Madrid 1.º de Julio de 1768. *1-46-51*
Inm. *22 de Julio*

esta, y su Comisionado y las tem
poralidades de otros Regulares, se va
a construir Puerta Nueva en una
de las Casas, qd esta en la C. del
Duque de Alba, frente del Com. de
Murgenarios Calzados, y buelde ala
de S. Pedro Morán, por el Archiduc
to Juan Antonio de Casas, en las que
se necesitan demoler sus fachadas
por donde las hacer nuevas, (y se de
muestra en el plan adjunto) por
lo qual,

Ce. del Duque de Alva

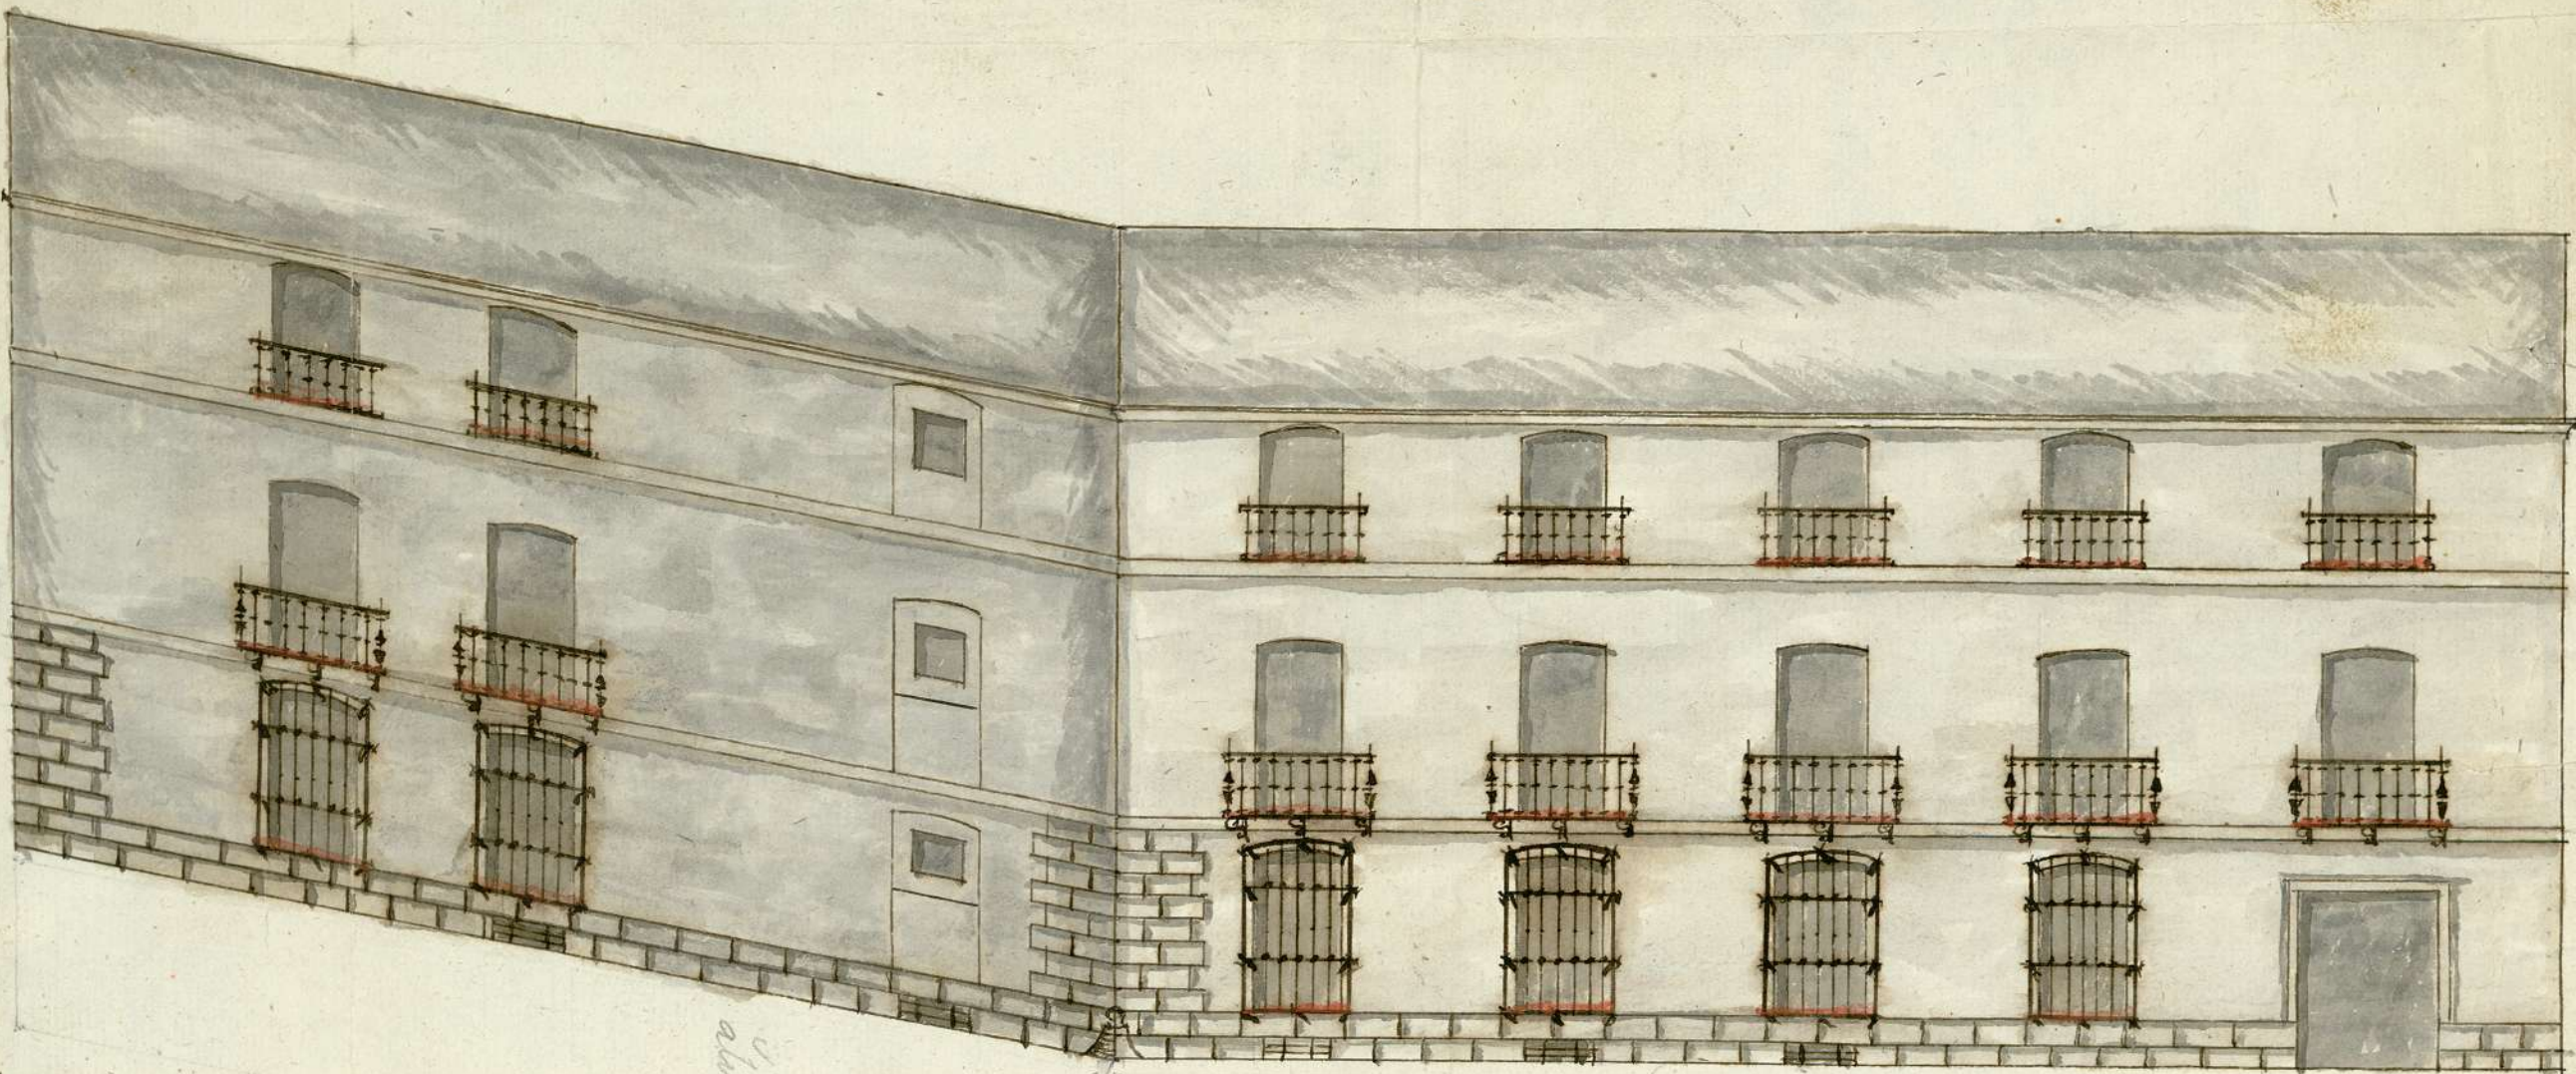
En cumplimiento
to del Decreto an-
tecedente he visto
y reconocido la Casa
que expresa extre-
morial, y habiendo
medido los anchos
de las Calles a que
hace es-
quina
hallo, que desde esta
ala fachada del con-
vento de la Merced

consta la Calle del
Duque de Alba de
veintey cinco pies, y
cinco octavos de lati-
tud, medidos en an-
gulos rectos; y desde
la misma esquina

á la opuesta de la Casa de enfrente quedará entrada ala
Calle de Sⁿ Pedro Martyr hai veinte pies y siete octa-
vos, desde cuyo angulo corren rectas las dos lineas de
las dos fachadas que se van á reedificar, avniéndose con
las Casas contiguas, sin causar resalto alguno; en
cuyos precisos terminos debe quedar la nueva fabrica
previniendo, que la figura de los vanos de Puerta
principal y ventanas ha de ser rectangular, y no de arco
escarzano: que las Puertas Cocheras deben abrir ácia
dentro, respecto de haberse de reedificar tambien las
paredes de la fachada en que están, por el desplomo
con que se hallan: que las resas del quarto vazo no
deben resaltar del viro de la fabrica mas de ocho dedos
comprendido el grueso del hierro: que delante de d^{has}
fachadas al piso de la Calle han de quedar puertas lora
de piedra solida de tres pies de ancho y medio de grueso,
y canalones en el Alero del tejado para recoger las aguas

del cubierto: que levantada la fabrica de dha^s
fachadas tres pies sobre la superficie de la Calle
se de aviso á V. D. para que se sirva mandar reco-
no cerla; y que durante la obra quiede todos los sa-
bados desembarazado, y libre, el paso del Publico, y fina-
lizada que sea limpias, y varridas las Calles: con
cuyas prevenciones puede V. D. servirse conceder
la licencia que se solicita. Madrid, y Julio 17 de 1768

En los terminos que propone el Sr. D. N.
se me ofrece reparo en que se conceda la Licen-
cia que en este se pide, para la Redificacion de la
Cava: Madrid, y Julio 20 de 1768.

Conceder esta Lic. seg. se Informa.
